改善箇所説明図

不具合内容

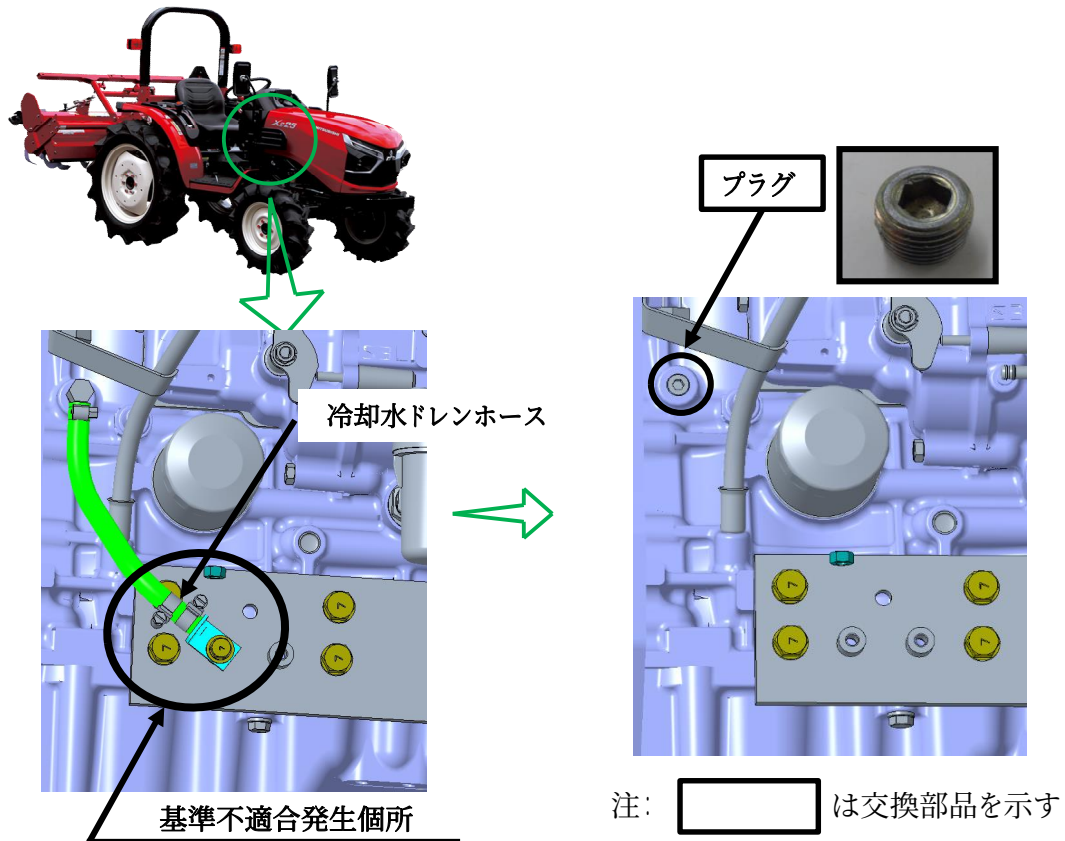
農耕トラクタの冷却装置において、冷却水ドレンホースの組付けが不適切なため、締結力が不足しているものがある。
そのため、その状態で使用を続けると、冷却水ドレンホースがピンから抜け出し、冷却水が漏れて、最悪の場合、エンジンが停止するおそれがある。

全車両、エンジンのシリンダブロックに取り付けられているジョイントとホース及びドレンキャップを外し、プラグに交換する。
取扱説明書に記載している、冷却水の交換についての内容を変更する。

下図の場所 (シャーシフレーム右側後方) に白色マーキングを実施する。

作業完了の識別として白色マーキング
